Vysvětlení a změna zadávací dokumentace č.4

Název veřejné zakázky: PROVOZNÍ OBJEKT PELHŘIMOVSKÉ VODÁRENSKÉ S.R.O.

SCHÉMA NAPOJENÍ HYDROIZOLACE V ŠACHTĚ
M 1:10

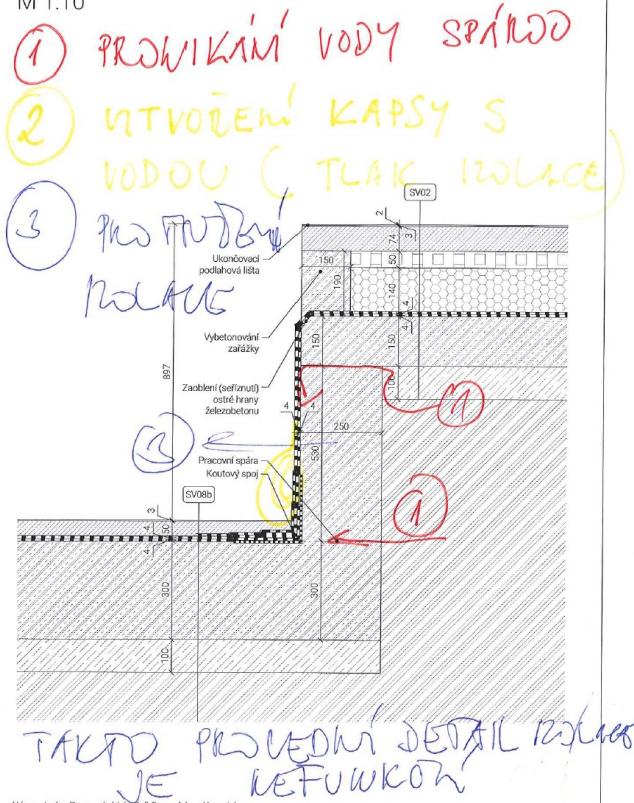
Zveřejnili jste vysvětlení k mým dotazům a zároveň jste doplnili detail izolace prohlubně. Z mých znalostí ze střední školy a letitých zkušeností z provádění staveb vím, že tento detail je nefunkční a vadný (viz příloha)

- Trvá zadavatel ne tomto provedení detailu
- Kdo ponese případnou odpovědnost za mnou popsanou vadu v příloze.

Přikládáme upravenou a doplněnou Přílohu č. 3 PD a Přílohu č.4 soupis prací k ocenění.

DETAIL K#5 ⇒ 2 VÍKRESU 07

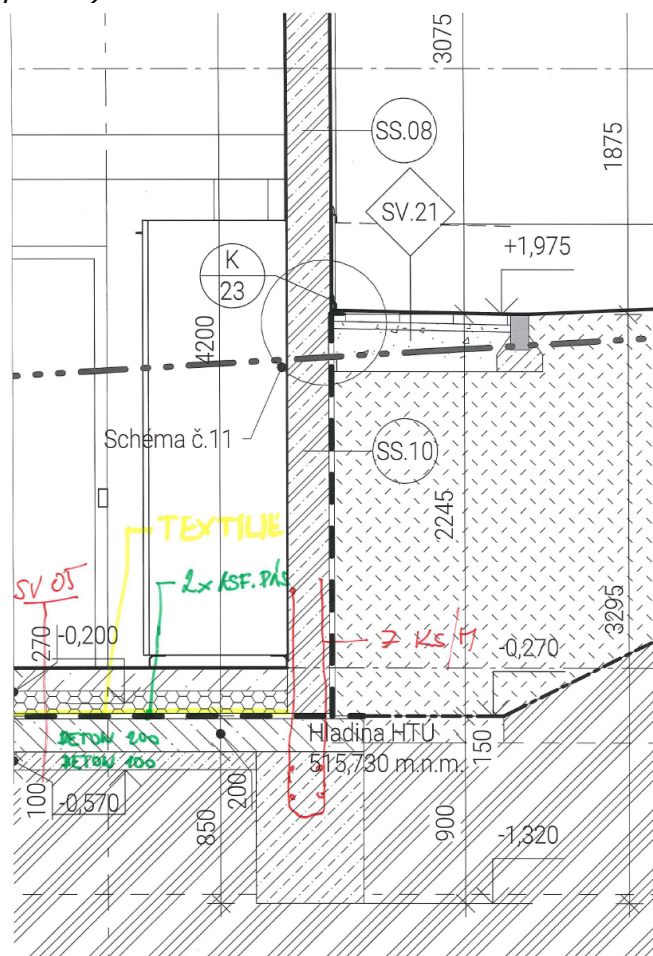
Zdá se nám, že ochrana hydroizolace textilií 300 g/m² pod ŽB nosnou zdí je nedostatečná. Tato konstrukce je nestandardní. Je tato ochrana dostatečná a má projektant zkušenosti s tímto detailem , při zasypání objektu

Dovolil jsem si zvětšit detail přechodu základu na stěnu vč. podlahy a doplnit jí o výztuž, která jde ze základu a konstatuji následující - výztuž prochází 14 na 1 bm izolací (viz příloha)

Dle mého názoru nelze kvalitně provést izolaci z živičných pásů, když je 14x na bm narušena

- *Jak jsou ošetřeny prostupy izolací v PD a vykázány ve výkazu výměř.*
- *Je schopné Vaše řešení utěsnění těchto prostupů přenést i tlakovou vodu, která může vzniknout při působení dešťové vody (část objektu je zasypána)*
- *Trvá zadavatel na tomto provedení detailu a kdo ponese případnou odpovědnost za toto nestandardní řešení.*

Ochrana hlavní hydroizolační vrstvy je v ploše uvažována geotextilií o plošné hmotnosti 300 g/m², pod stěnami s ní není uvažováno - zadavatel trvá na zadání.

- provedení hydroizolace v místě železobetonové stěny přilehlé k terénu

Uvědomujeme si větší pracnost provedení hydroizolace, jedná se však o standardně prováděné práce, na které mají firmy vyrábějící hydroizolace ověřená řešení, která deklarují i odolnost na tlakovou vodu. Doplnili jsme příplatek za opracování výztuže hydroizolací do soupisu prací.
